# Änderung des Bebauungsplans Brückenstraße im Ortsteil Züttlingen (Möckmühl)

## Wasserwirtschaftlichen Fachgutachten gemäß den Anforderungen des §78 (3) WHG

### Stellungnahme zu den vorliegenden Anregungen und Bedenken (ergänzendes Gutachten)

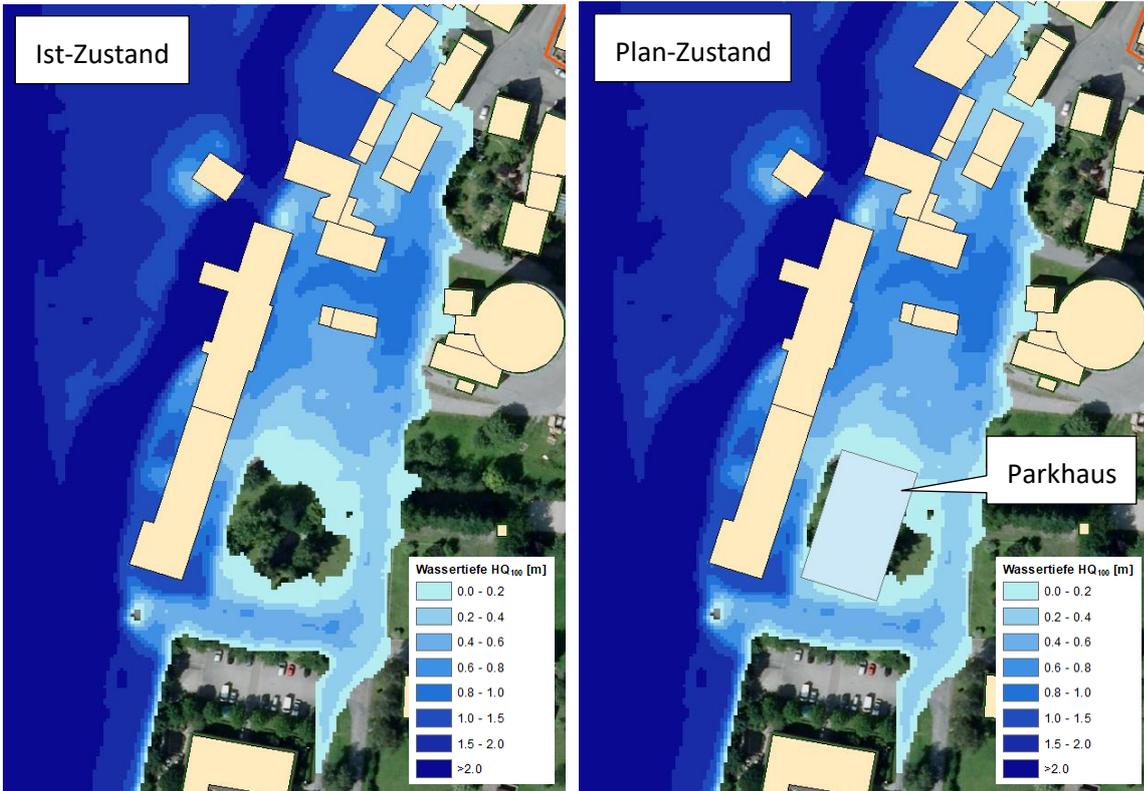
*Leider werden aber im Gutachten nicht alle Punkte konkret ausgearbeitet. Im Gutachten wird eine alte vorhandene Mauer, die als Hochwasserschutz dient, genannt. Diese Mauer ist nicht im DGM abgebildet. Von Seiten des Gutachters wird darauf geschlossen, dass die Mauer daher nicht berücksichtigt wurde und daher die Hochwassergefahr im Bereich der Brückenstraße in den HWGK voraussichtlich tendenziell eher überschätzt wird. Weiterhin ist unter Berücksichtigung der Mauer davon auszugehen, dass der Überflutungsbereich der Brückenstraße vom Gewässer weitgehend abgetrennt ist. Er wird nach Aussage des Gutachters zwar mit Wasser geflutet aber nicht in starkem Maße durchströmt. Im Hochwasserfall soll dort eher eine seenartige Überflutungssituation ohne größere Fließgeschwindigkeiten sein.*

*Diese Annahme kann nicht nachvollzogen werden, da nach Aussage der HWGK der Mühlkanal (Jagst) breitflächig über die Ufer tritt. Bei der Wasserkraftanlage erfolgt allerdings eine Überschwemmung erst ab einem HQ50, nicht bei einem HQ10 was der Annahme, dass die Mauer nicht berücksichtigt wurde, entgegensteht. Auch die Annahme, dass es im Plangebiet zu keiner Strömung bei Hochwasser kommt, kann nicht nachvollzogen werden.*

Die vorhandene Hochwasserschutzmauer, die eine größere Lücke zwischen zwei Gebäuden schließt, ist in den Hochwassergefahrenkarten nicht als Hochwasserschutzeinrichtung erfasst und wird in den Karten somit auch nicht als solche dargestellt. Anhand des vorhandenen digitalen Geländemodells und der daraus ableitbaren Höhe des Geländes vor der Mauer (ca. 170,40 m+NHN) sowie der vor Ort aufgenommenen Mauerhöhe (ca. 1,1 m) kann zumindest grob das Höhenniveau der Maueroberkante bestimmt werden. Demnach liegt die Oberkante der Schutzmauer etwa auf 171,50 m+NHN. Demgegenüber liefern die HWGK an der Mauer bei HQ10 einen Wasserstand von ca. 169,75 m+NHN, bei HQ50 einen Wasserstand von ca. 170,60 m+NHN und bei HQ100 einen Wasserstand von ca. 170,86 m+NHN. Demnach liegt der HWGK Wasserspiegel bei HQ10 deutlich unter Geländeniveau. Bei HQ50 und HQ100 wird die Mauer zwar etwas eingestaut, sie wird aber nicht überströmt. Überdies wird auch der gemäß DIN 19712 für die Bemessung von Hochwasserschutzwänden geforderte Sicherheitsfreibord von 20 cm eingehalten, so dass auch unter

Abgesehen von der größeren Lücke, die durch die Schutzmauer verschlossen ist, bestehen nur wenige kleinere Öffnungen zwischen den Häusern, durch die das Wasser in den Bereich der Brückenstraße einströmen kann. Hierdurch wird der Zustrom in diesen Bereich in gewisser Weise gehemmt. Dieser Effekt kann in den HWGK aufgrund der gewählten Methodik (1D-Hydraulik) nicht sauber abgebildet werden. Es wurde deshalb vermutet, dass die HWK für den extremen Hochwasserfall (HQ<sub>100</sub>) im Bereich der Brückenstraße etwas zu hohe Wasserstände ausweisen, was sich nachträglich über 2D hydronumerische Berechnungen auch bestätigen ließ (ca. 20 cm WSP-Differenz im nördlichen Überflutungsbereich der Brückenstraße). Nichtsdestotrotz besteht für den Bereich der Brückenstraße eine große Hochwassergefährdung und es sind dort allein bereits aufgrund der Tiefenlage des Geländes im Überflutungsfall große Wassertiefen zu erwarten.

Überflutungstiefen HQ<sub>100</sub> im Ist- und Plan-Zustand

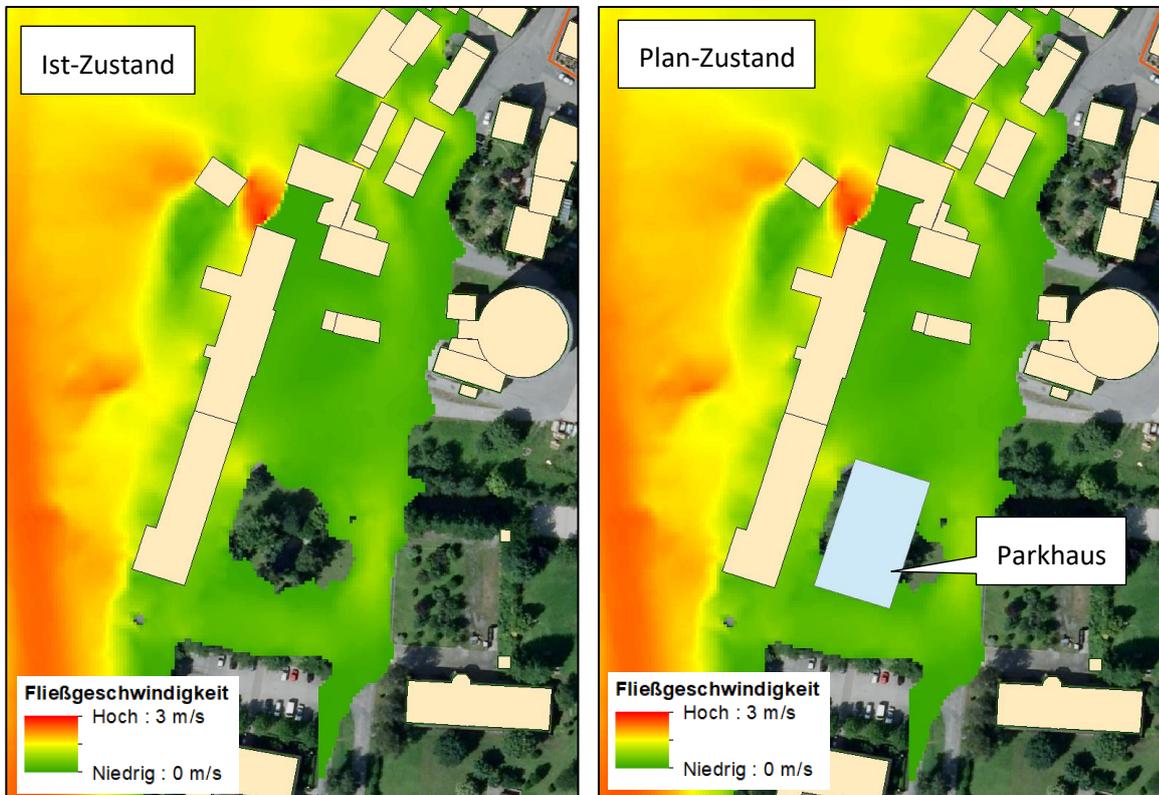
*Beim geplanten Parkhaus heißt es im Gutachten, dass der aufgrund etwas höherer Geländeerhöhung bei HQ100 derzeit bereits größtenteils hochwasserfrei sei. Somit ändert sich nach Meinung des Gutachters nichts Grundlegendes an den Fließsituationen. Die Hauptfließwege, über die das Wasser derzeit im Hochwasserfall abströmt bleibt erhalten. Auch dieses beruht nur auf eine Annahme, zumal hier von einem abströmen im Hochwasserfall gesprochen wird.*

Durch die vorhandene Bebauung wird der Bereich der Brückenstraße in begrenztem Maße von der Jagst abgegrenzt. Dies hat Auswirkungen auf die Fließgeschwindigkeiten, die dort generell deutlich geringer ausfallen als im Vorlandbereich der Jagst. Gemäß aktuellen hydronumerischen Berechnungen führt der reduzierte Zufluss von oberstrom und der Rückstau von unterstrom insbesondere in dem nördlichen Überflutungsbereich der Brückenstraße zu sehr geringen Fließgeschwindigkeiten und damit zu einer seenartigen Überflutungssituation. Auf den Straßen um das geplante Parkhauses, wo sich derzeit ein Hügel befindet, der umströmt wird, erhöhen sich die Fließgeschwindigkeiten aufgrund des reduzierten Fließquerschnitts allerdings wieder etwas. Insbesondere westlich des geplanten Neubaus, wo die Hoffläche stark abfällt, kommt es lokal auch zu etwas größeren Fließgeschwindigkeiten von bis zu ca. 1,2 m/s.

Die Bereiche mit erhöhten Fließgeschwindigkeiten beschränken sich allerdings im Wesentlichen auf die Straßen und betreffen nicht die geplante Aufstandsfläche des Parkhauses. Dass sich die Fließsituation bei HQ<sub>100</sub> nicht grundlegend ändert, wurde mittels 2D hydronumerischer Berechnungen geprüft (s.u.). Diese bestätigen die Aussage des Fachgutachtens.

**Detailausschnitt städtebaulicher Entwurf (Echler Architekten Ludwigsburg, Stand 24.11.2021)**

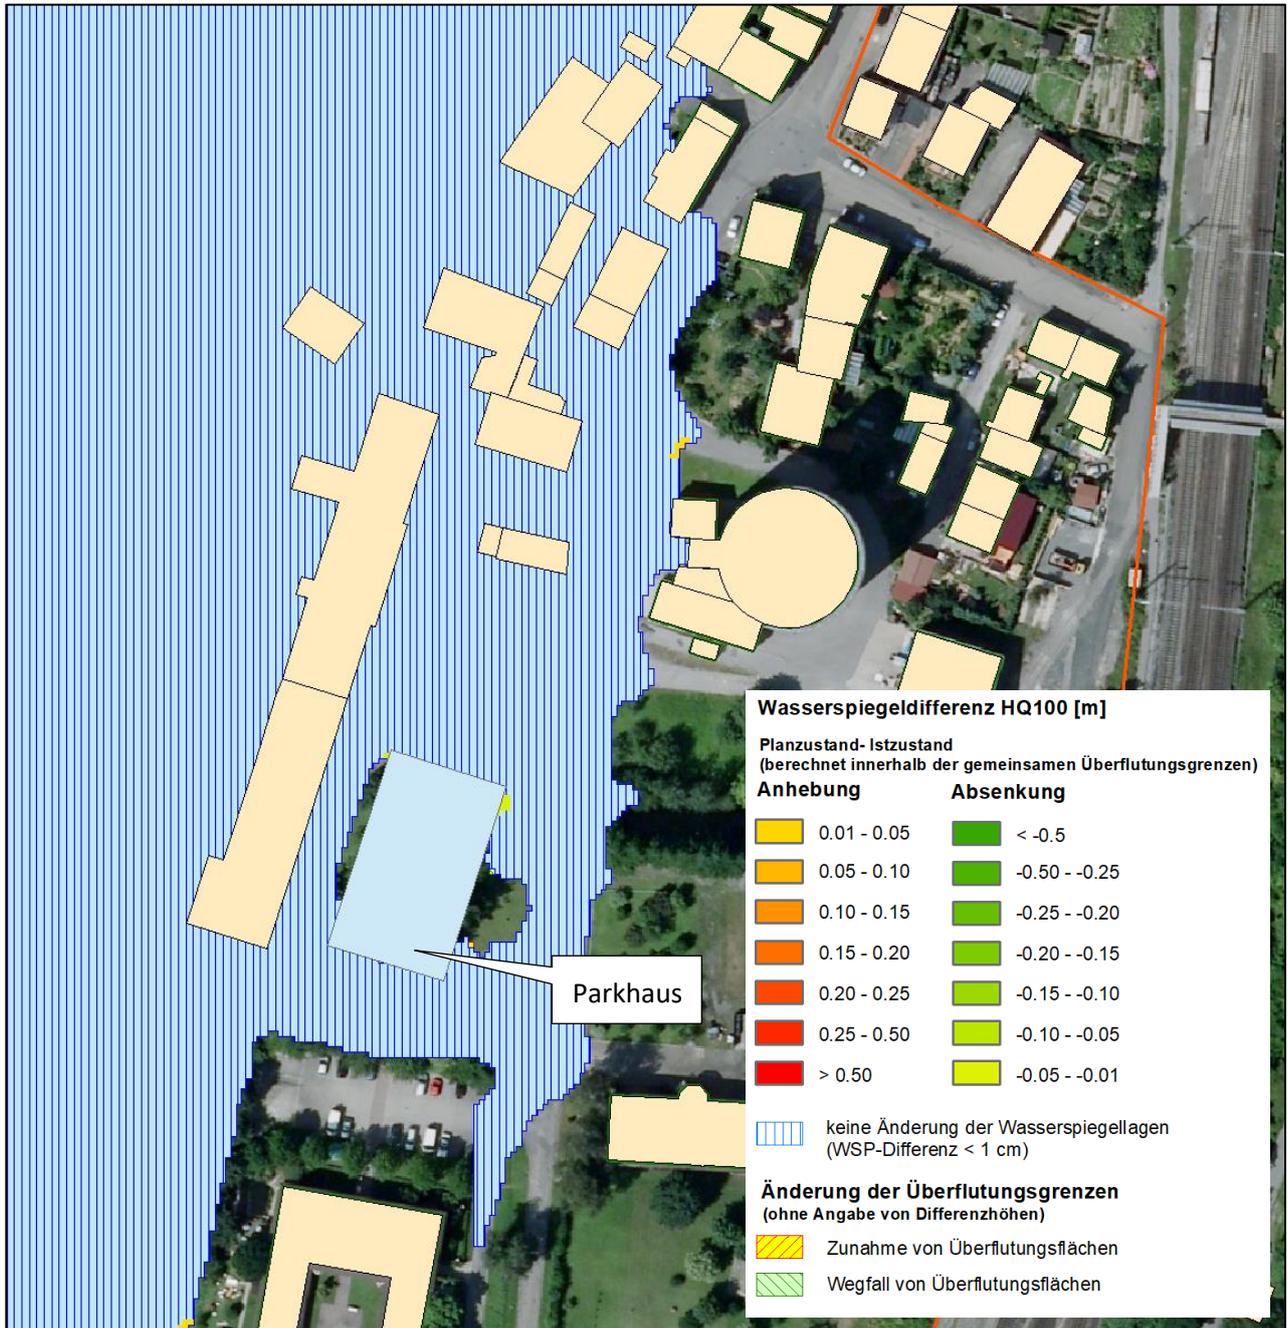
*Der Retentionsraumausgleich muss konkret geplant und dargestellt werden, und das für alle Retentionsraumeingriffe. Sollte die Planung, da sie vermutlich noch nicht im Detail vorliegt, dieses nicht hergeben, so muss das gesamte Grundstück als Retentionsraumverlust angenommen werden. Es kann derzeit vermutlich auch nicht abgeschätzt werden, welche Stellen im Plangebiet aufgefüllt werden.*

- 2. Wo und in welcher Form soll der Verlust von verlorengelassenem Rückhalteraum umfang-, funktions- und zeitgleich ausgeglichen werden? Dieses ist zeichnerisch und rechnerisch darzustellen.*

Eine detaillierte Planung des Retentionsraumausgleichs ist aus unserer Sicht im Rahmen des Bebauungsplanverfahrens noch nicht zwingend erforderlich. Nichtsdestotrotz wurde der Retentionsraum in den vorliegenden Planungen bereits mit berücksichtigt (s.u.). Entsprechend dem aktuellsten städtebaulichen Entwurf „2015 Wohnen Jagstblick Züttlingen“ (Echler Architekten Ludwigsburg, Stand 24.11.2021) soll der Retentionsraumausgleich südlich und östlich der Quartiersgarage auf einer Fläche von 340 m<sup>2</sup> stattfinden. Bereits bei einer mittleren Tiefe von nur 15 cm ergibt sich hieraus ein Retentionsraumgewinn von 50 m<sup>3</sup>, der den bilanzierten Verlust von 29 m<sup>3</sup> mehr als ausgleicht.

Der vorgesehene Retentionsraumausgleich ist im städtebaulichen Entwurf dargestellt. Durch die vorgesehene Retentionsmulde kann zusätzliches Retentionsvolumen erzeugt werden, das deutlich über dem Volumenverlust liegt, der infolge des Parkhauses entsteht. (s.o.)

### Wasserspiegeldifferenzenkarte HQ<sub>100</sub>

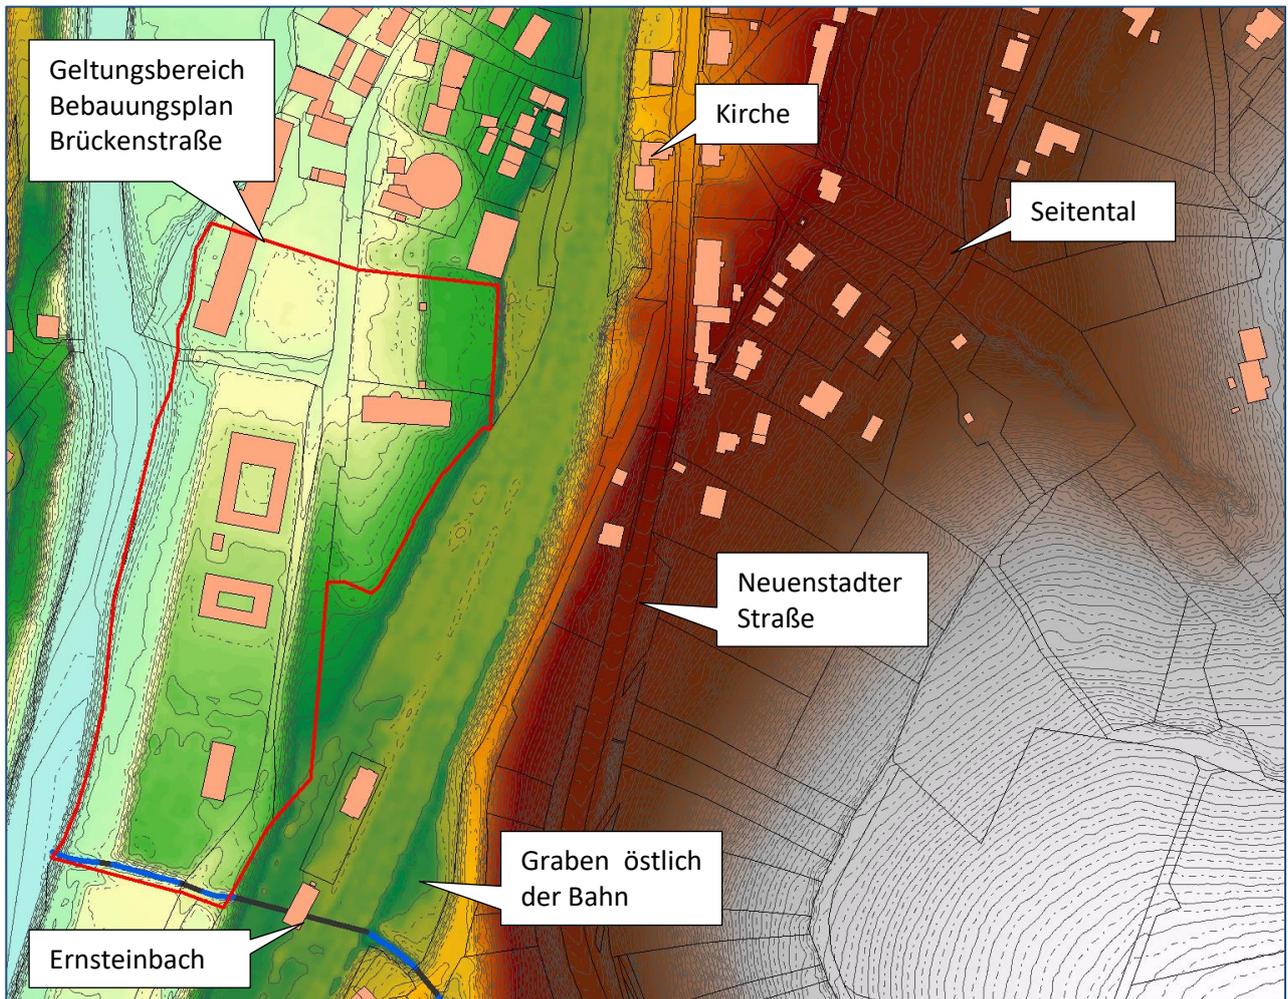
- 3. Werden der Wasserstand und der Abfluss beim Hochwasser nachteilig verändert? Dieses ist über eine hydraulische Berechnung sicher zu begründen.*

4. *Welche Auswirkungen haben die Baumaßnahmen auf die Nachbarschaft? Dabei sind nicht nur die bebauten Grundstücke zu berücksichtigen. Eine Veränderung der Wasserspiegellage durch die Bebauung auf einem Nachbargrundstück ist nicht zulässig, auch wenn dieses nur eine Wiese ist.*

Die hydraulischen Berechnungen führten zu dem Ergebnis, dass bei  $HQ_{100}$  infolge der Bebauungsplanänderung keine nachteiligen Wasserstandsänderungen zu erwarten sind. Dies ergibt sich aus der nachfolgenden Wasserspiegeldifferenzkarte, aus der sowohl Veränderungen in der Überflutungsausdehnung als auch Wasserspiegeldifferenzen direkt hervorgehen. Blau schraffierte Bereiche kennzeichnen Flächen, innerhalb derer sich die Wasserspiegellagen nicht signifikant erhöhen (WSP-Differenz  $< 1 \text{ cm}$ ). Grüne bzw. rote Schraffuren stehen für Flächen, die im Plan-Zustand nicht mehr bzw. neu von Hochwasser betroffen sind. Für alle übrigen hochwassergefährdeten Bereiche werden die Wasserstandsänderungen farblich klassifiziert dargestellt. Wie in der Differenzkarte zu sehen ist, sind im gesamten Untersuchungsgebiet aber keine wesentlichen Wasserstandsänderungen zu erwarten (Gesamtgebiet blau schraffiert).

Entsprechend der Wasserspiegeldifferenzenkarte sind bei HQ<sub>100</sub> auf den Nachbargrundstücken keine nachteiligen Wasserstandsveränderungen zu erwarten (auch auf Wiesen).

### Fließweganalyse Züttlingen

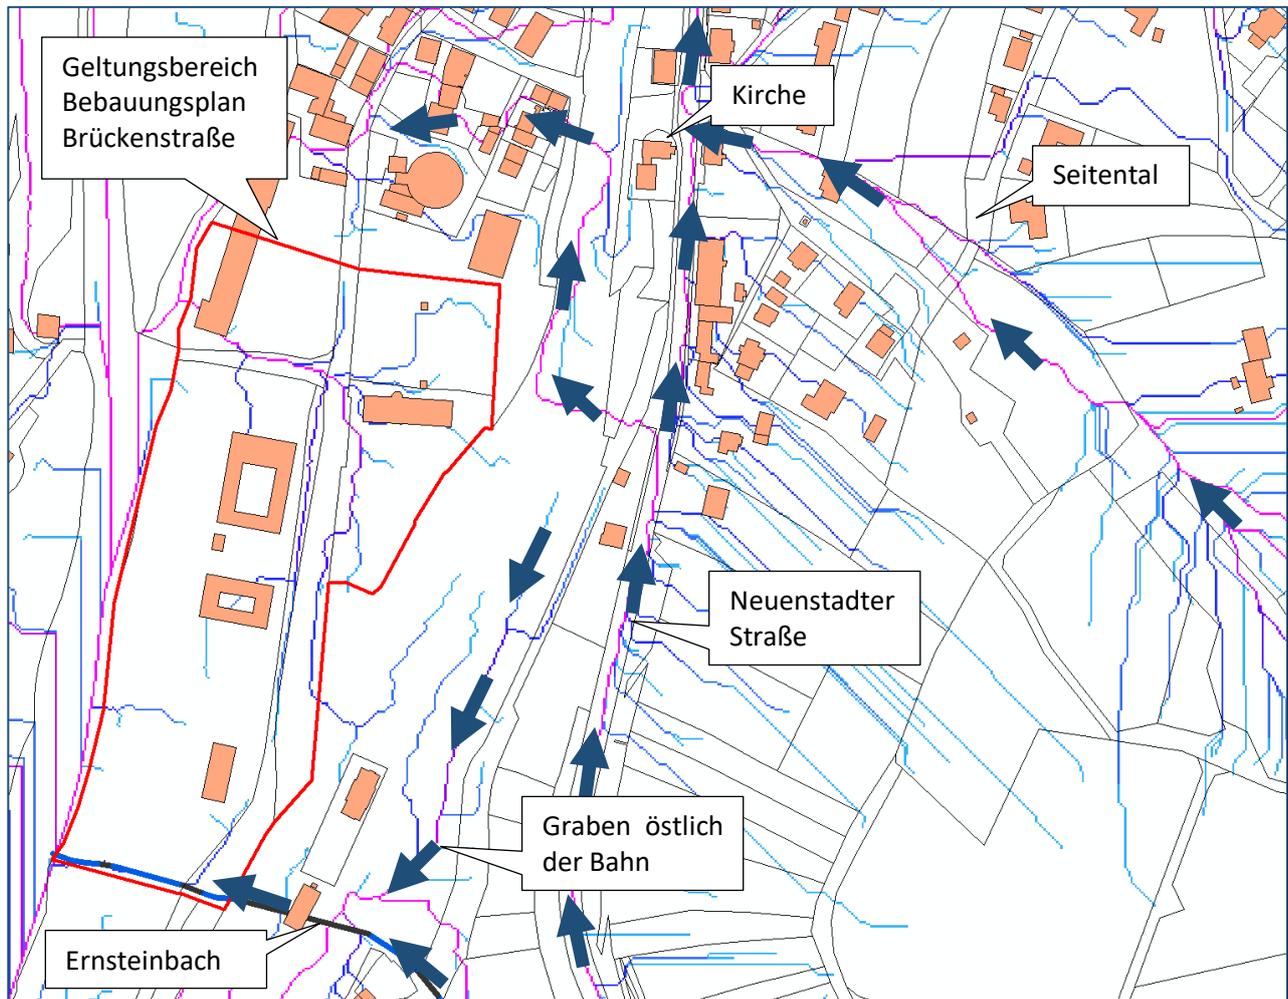
*Dem Leitfaden zum Kommunales Starkregenrisikomanagement in Baden -Württemberg ist zu entnehmen, dass nach einem BGH Urteil die Auswirkungen von Starkregen bei der Aufstellung von Bebauungsplänen zu berücksichtigen sind.*

*Aussagen, ob es bei einem Starkregenereignis zu Überflutungen kommt, müssen noch nach dem Leitfaden zum Kommunales Starkregenrisikomanagement in Baden –Württemberg durchgeführt werden.*

Gemäß der Fließweganalyse sammelt sich Wasser aus den östlichen Hanglagen auf der Neuenstadter Straße und fließt dort nach Norden ab. Auf Höhe der katholischen Kirche kommt außerdem noch Wasser aus einem Seitental hinzu (Einzugsgebietsfläche ca. 0,2 km<sup>2</sup>). Grundsätzlich besteht auch die Möglichkeit, dass Wasser von der Neuenstadt Straße linksseitig ausbordet und auf Höhe der Kirche westlich in Richtung Jagst abfließt.

Da sich das Wasser außerdem weiter südlich in einem östlich der Bahnstrecke verlaufenden Graben sammeln kann, der in den Ernsteinbach entwässert, ist davon auszugehen, dass der östliche Bereich des Baugebiets insgesamt gut vor Starkregen geschützt ist. Entsprechend der Fließweganalyse ist hier nahezu kein anfallendes Wasser aus Außengebieten zu erwarten.

Noch unkritischer stellt sich die Situation im westlichen Bereich des Baugebiets dar. Da die neue Bebauung hier quasi auf einem Berg sitzt (Parkhaus + Wohnbebauung), spielt die Starkregengefährdung hier generell keine wesentliche Rolle.
